POSTANOWIENIE

przedłożony przez **Wójta Gminy Świlcza** projekt decyzji dot. ustalenia inwestycji celu publicznego pn.: „budowa oświetlenia siłowni plenerowej na części działki nr ew. 2710/37 obręb Mrowla, gm. Świlcza” z następującymi warunkami konserwatorskimi, o który należy uzupełnić w/w projekt decyzji:

W odpowiedzi na pismo L.dz. RGI.7011.2.2019.MIK/25/2019 z prośbą o uzgodnienie dokumentacji projektowej inwestycji pn.: „**Budowa oświetlenia siłowni plenerowej na części działki nr ewid.: 2710/37 obręb Mrowla, gmina Świlcza**”, Zastępca Podkarpackiego Wojewódzkiego Konserwatora Zabytków informuje, że opiniuje pozytywnie ze stanowiska konserwatorskiego przedłożony projekt budowlany dla w/w inwestycji, opracowany przez P. mgr inż. Michała Kusia.

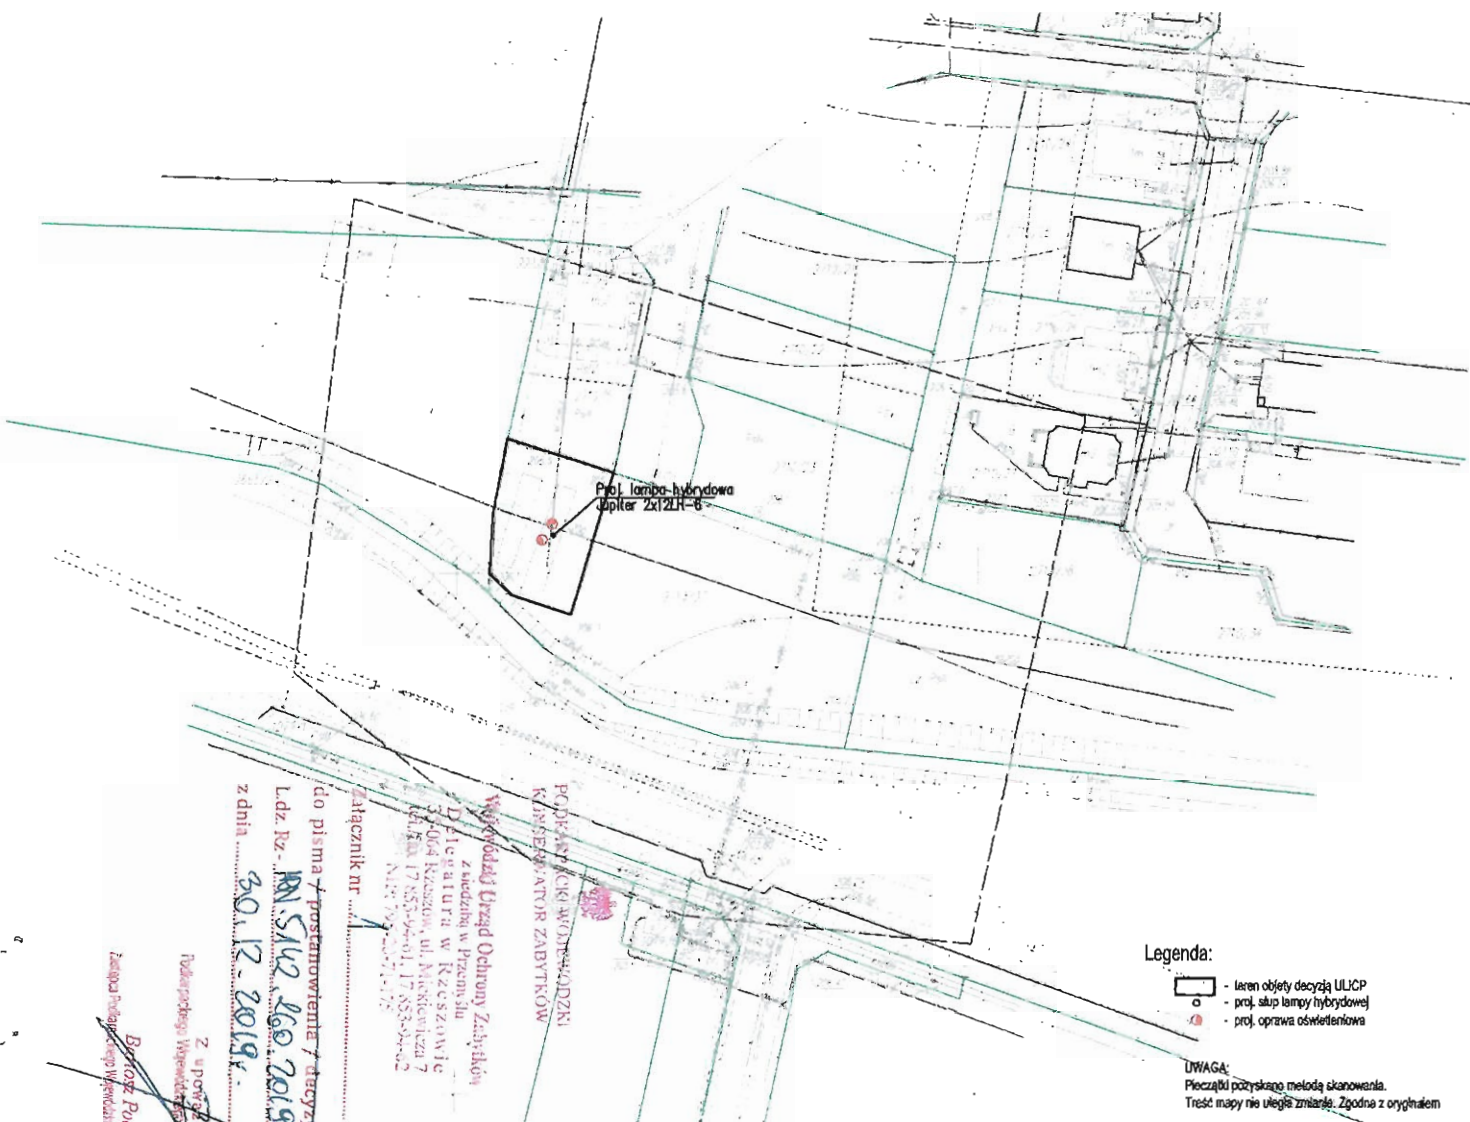
Inwestycja ta jako niekubaturowa i zlokalizowana jest na obszarze dawnego parku dworskiego w Mrowli. Ze względu, iż planowane słupy oświetleniowe są lokalizowane poza zasięgiem koron drzew parkowych inwestycja nie będzie wpływać negatywnie na ochronę konserwatorską pozostałości po zabytkowym zespole dworsko – parkowym w Mrowli.
